Váš dopis zn.
Ze dne
Naše zn. 37371/2021-SŽ-SSZ-OVZ

„Modernizace trati Praha-Bubny (včetně) – Praha-Výstaviště (včetně)“
Vysvětlení, změny a doplnění zadávací dokumentace - Dodatek č. 12

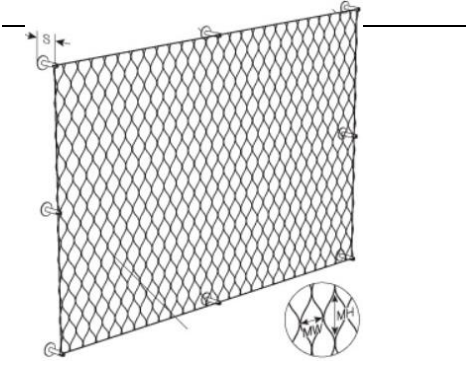
zast. Praha-Výstaviště – materiálové listy ML_301 madlo na nástupišti před zasklením zábradlí, ML_302 zábradlí s výplní z nerezové sítě mimo zasklení, ML_303 zábradlí s výplní z nerezové sítě na zárubní zdi. Položky jsme nenašli v soupisu prací, neznáme množství.

Veškerá zábradlí na zastávce Praha-Výstaviště je specifikováno v rámci SO 03-62-01 Zastřešení. Ve výkazu výměr, který je součástí dokumentace SO 03-62-01 Zast. Výstaviště – Zastřešení jsou uvedeny následující výměry:

V soupisu prací se jedná o následující položky:

P	7	348945	ZÁBRADLÍ A ZÁBRADEL ZÍDKY Z NEREZ OCELI	T	16,700	madla 11,7+1,67+3,208 + SÍŤ 0,121
P	8	34894A	ZÁBRADLÍ A ZÁBRADEL ZÍDKY Z OCELI S 235	T	5,068	1,22+2,95+0,898

SO 01-61-01.0 ŽST Praha-Bubny: tabulka dveří „ D2_2_1_SO016101_02_036_TAB_V00_2”

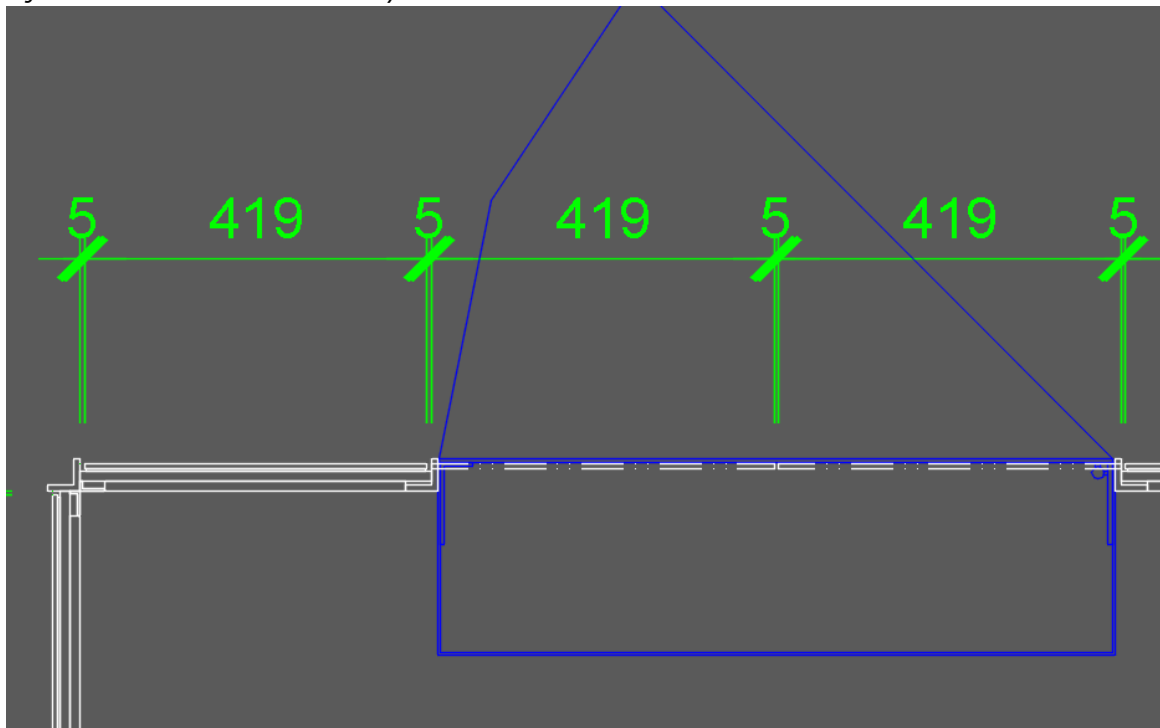
- V materiálové specifikaci je uveden typ kování klika/klika i klika/koule, případně WC zámek. Z dostupných podkladů však nevíme, které dveře mají jaké kování/zámek. Dále je v materiálové specifikaci uvedena i paniková hrazda – také není specifikované kde má být?

- Zámky obecně nejsou přiřazeny k jednotlivým dveřím (WC zámky, paniková funkce). Pouze u dveří 18, 44, 59, 60 je uvedeno el. zámek. Tedy kde není uveden typ zámku, má být naceněn mechanický zadlabací zámek PZ?

- Typ dveří A(B) - má být předmětem nacenění i dodání oplechování ostění? Pokud ano, prosíme o zaslání detailu.
- Typ dveří G - má být předmětem nacenění i dodání lemovacího „L” profilu k obkladu? Pokud ano, prosíme o zaslání detailu.

- Není definována vzduchová neprůzvučnost R_w .
- Dveře ozn.44 jsou dle schématu F plné, ale v tabulce je uvedeno „v případě prosklených dveří požadavek sklo či bezpečnostní fólie min. kat. odolnosti P3A dle ČSN EN 356”, jelikož se jedná pouze o 1 ks, jsou tyto dveře plné nebo prosklené?

- U dveří ozn. 69 až 79 – k zakrytí hydrantových a rozvaděčových nik, prosíme o specifikaci zavírání (magnet?)

Ad1) Panikové kování – hrazda bude na únikové cestě – dveře D18, D59, D60. Na bezbariérové WC – D02 a D07 vložka s knoflíkem na Euroklíč.

Ad2) Panikovou funkci mají dveře na únikové cestě – dveře D18, D59, D60. Na bezbariérové WC – D02 a D07 vložka s knoflíkem na Euroklíč. Ostatní WC budou mít WC zámek. Přístup do technologických prostor bude v systému generálního klíče.

Ad3) Pro ocelové dveře s ocelovou zárubní není třeba oplechování ostění. Pouze u dveří ústících do veřejných prostor bude obklad stěn ukončen lemovacím L profilem. Práce osazení zárubně dveří a provádění obkladu musí být řešeny v koordinaci.

Ad4) Detail bude řešen s dodavatelskou firmou v rámci dílenské dokumentace. Obklad je ukončen lemovacím L profilem (všechna nároží budou součástí dodávky obkladu) Ostatní profily jsou již součástí dveří. Schematicky takto:

Ad5) U vnitřních dveří, kromě dveří strojovny VZT nebude požadavek na neprůzvučnost. U dveří strojoven VZT D23, D32 a D54 bude neprůzvučnost 27dB.

Ad6) Dveře č.44 jsou plné.

Ad7) Hydranty by měly být veřejně přístupné- D69, 72, 75 a 78 tedy bez zamykání, jen magnet. Rozvaděče FAB – systém generálního klíče. Detail prosím dořešit v dílenské dokumentaci.
